Aggerdeich, 54.1.16.2-(8.17)-1
RSK 19-2.05 WA/12.21

in dem Verfahren „Sanierung des Aggerdeiches“, PFV gemäß § 68 WHG, nehmen wir im Namen des BUND NRW folgendermaßen Stellung.

FFH-Lebensraumtypen gemäß LANUV-Kataster

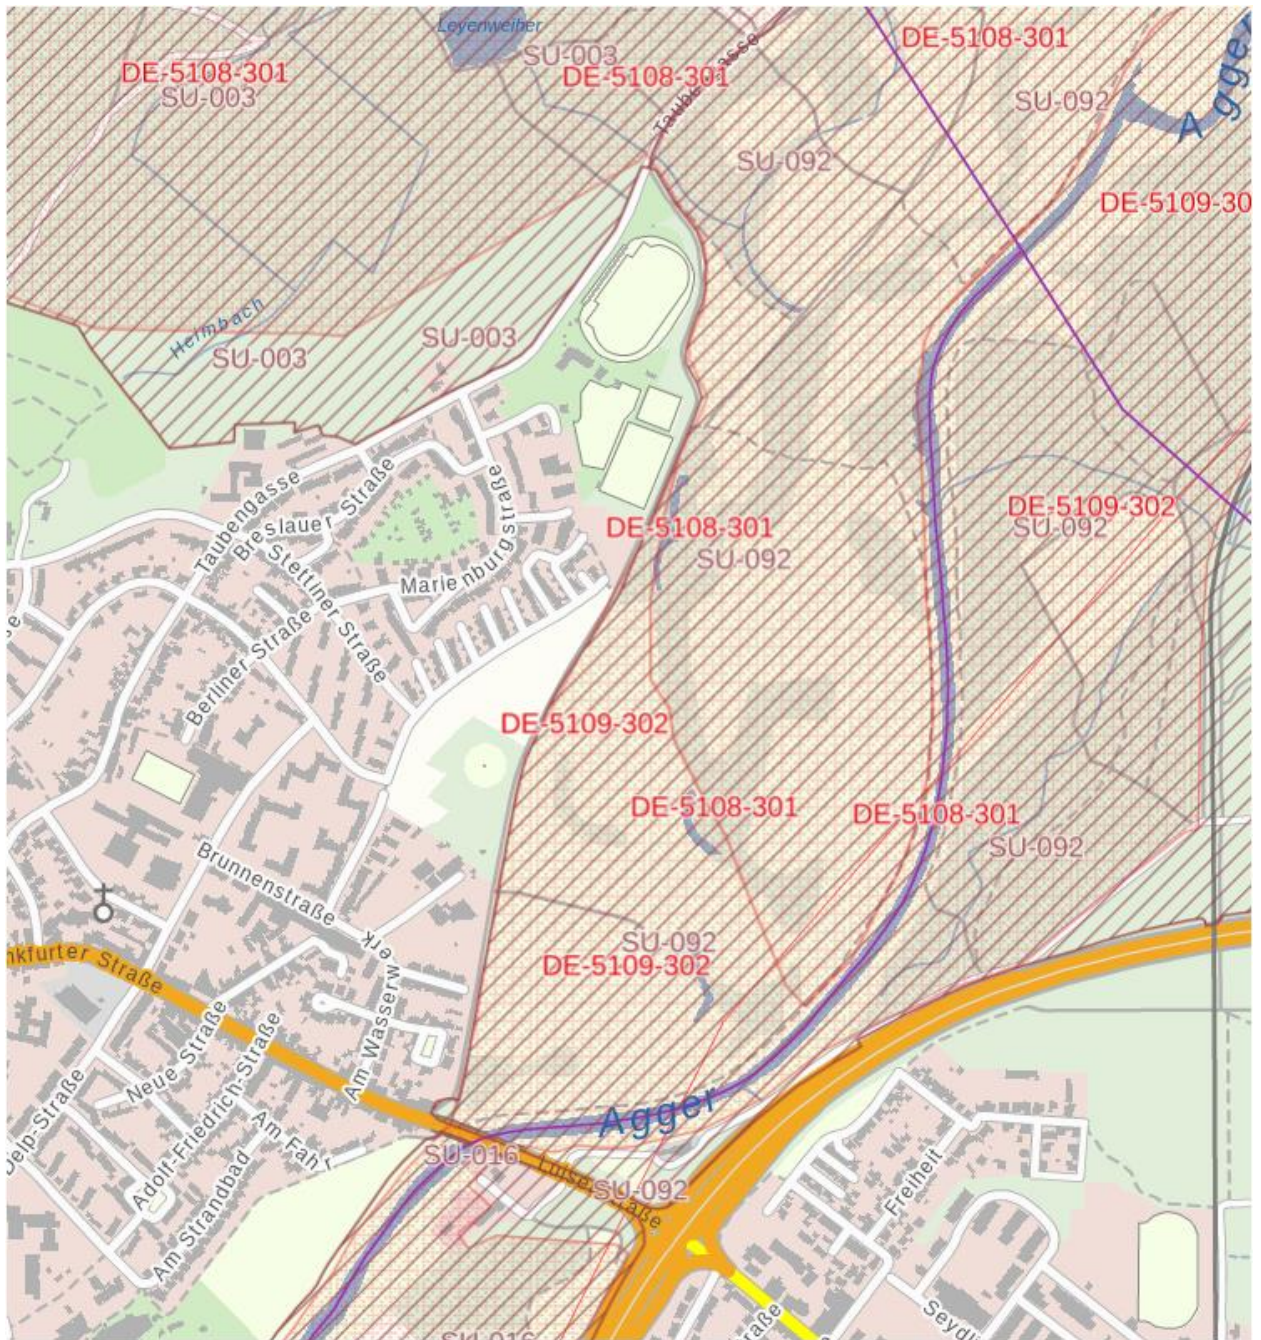
Ergänzend kommt hinzu, dass durch eine wasserseitige Erweiterung des Deiches im großen Umfang FFH-LRT und Flächen des FFH-Gebietes betroffen wären (s. Anlage). Dadurch greift die Planung erheblich in das FFH-Gebiet ein und es bedarf hier eines FFH-Ausnahmeverfahrens. Diese Betroffenheit muss soweit als möglich vermieden werden, sonst ist ein Ausnahmeverfahren nicht möglich.

FFH-Lebensraumtypen gemäß LANUV-Kataster (Detail)

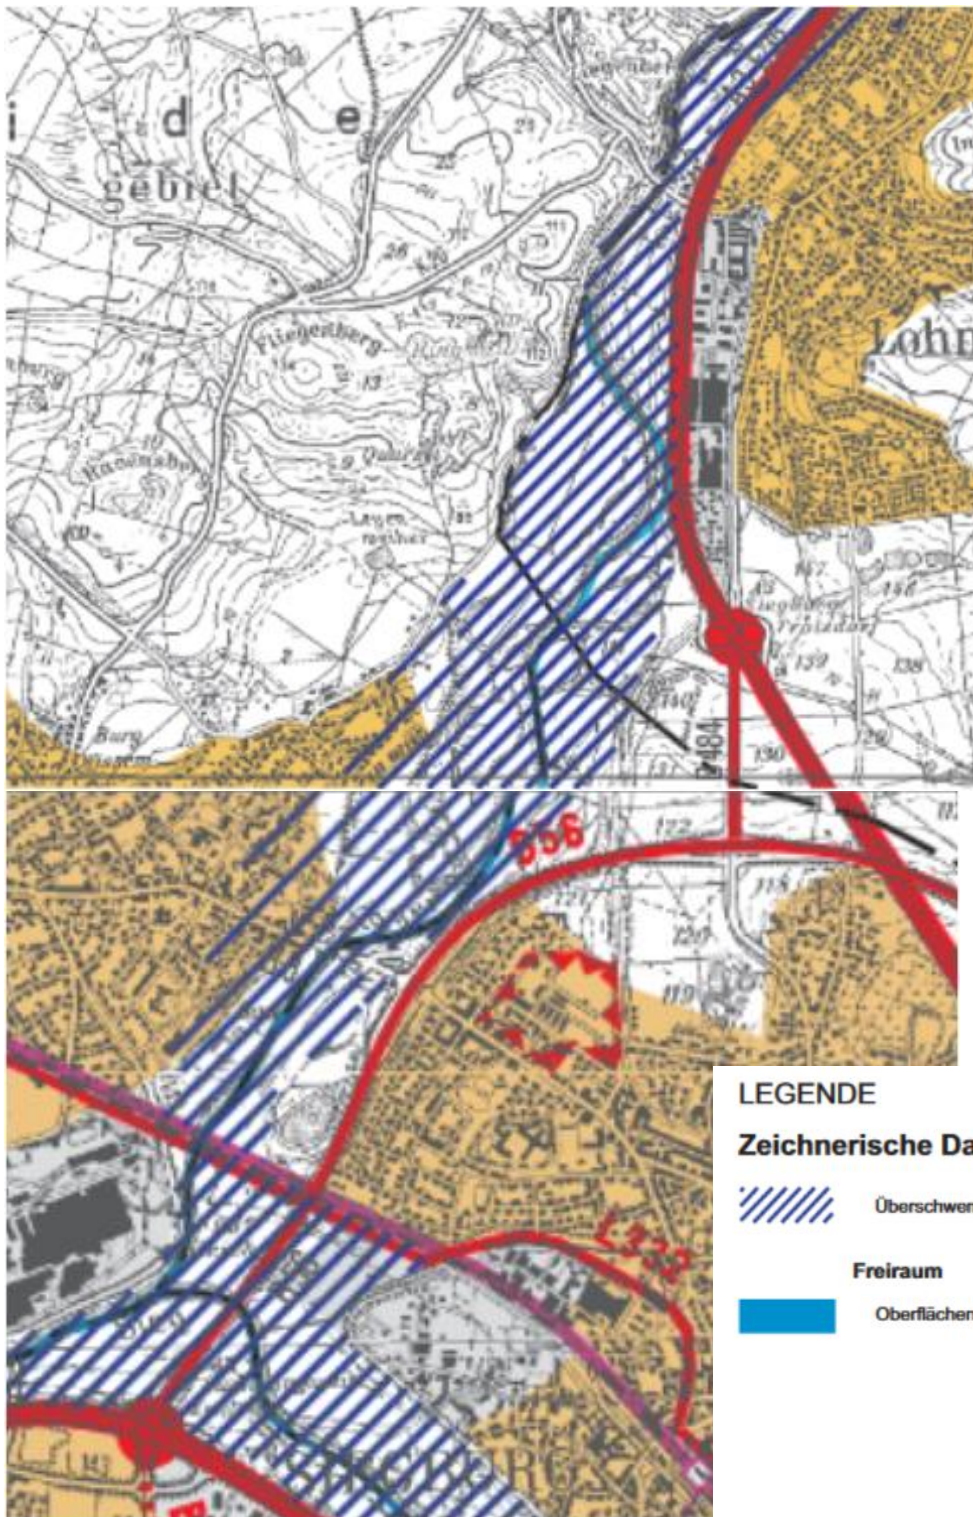
Auf einen Wendepunkt im Schutzgebiet am Ende der Planungsstrecke des Deiches sollte ebenfalls verzichtet werden. Ein solcher Wendepunkte ist auch im Bereich des Sportgeländes umsetzbar. Die jetzige Planung greift massiv in FFH-LRT und in das FFH-Gebiet ein und ist daher so nicht tragbar. Sie ist in keiner Weise hinsichtlich der Schutzgüter optimiert. Siehe dazu auch unseren Variantenvorschlag.

Variantevorschlag des BUND aus dem Jahr 2013

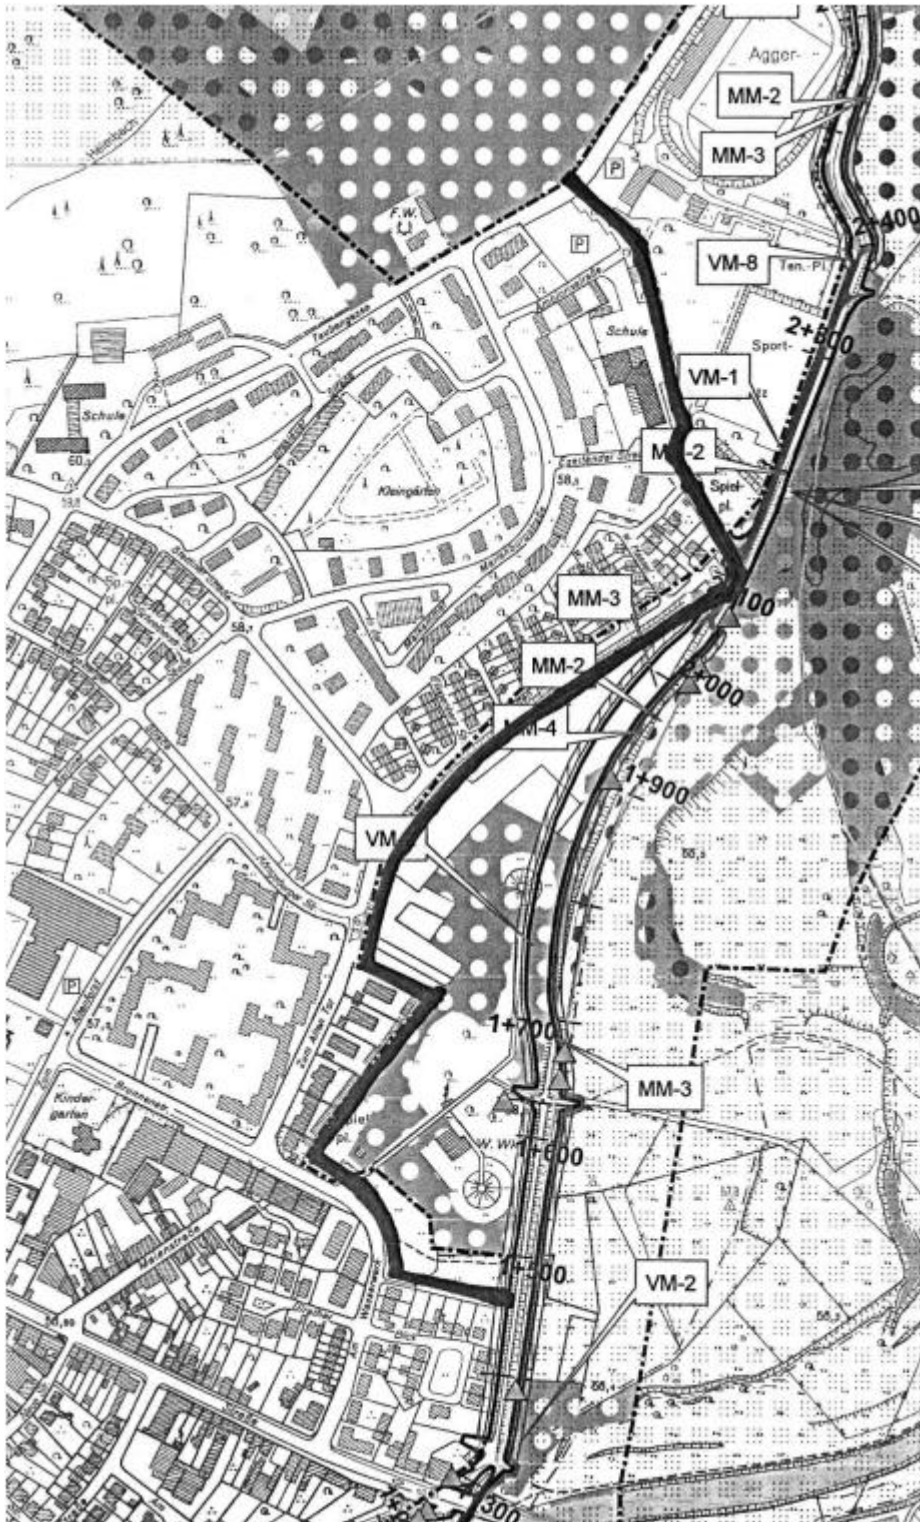
Zugleich erinnern wir an unser Schreiben vom 16.7.2013, in dem wir einen weiteren Rückverlegungsabschnitt für den Hochwasserschutz im Bereich des Sportplatzes vorgeschlagen hatten (s. Anlage). Dieser Vorschlag wurde offenbar nicht geprüft. Wir halten es für zumutbar, zum Zwecke der Katastrophenvorsorge bei Extremhochwasser die Sportplätze als Retentionsraum zu nutzen und zur Verfügung zu stellen. Der Altdeich mit einem HQ 100 kann dem ungeachtet im alten Verlauf erhalten bleiben und würde die Sportplätze bei kleineren Hochwässern schützen, der Altdeich müsste aber dann nicht saniert werden.
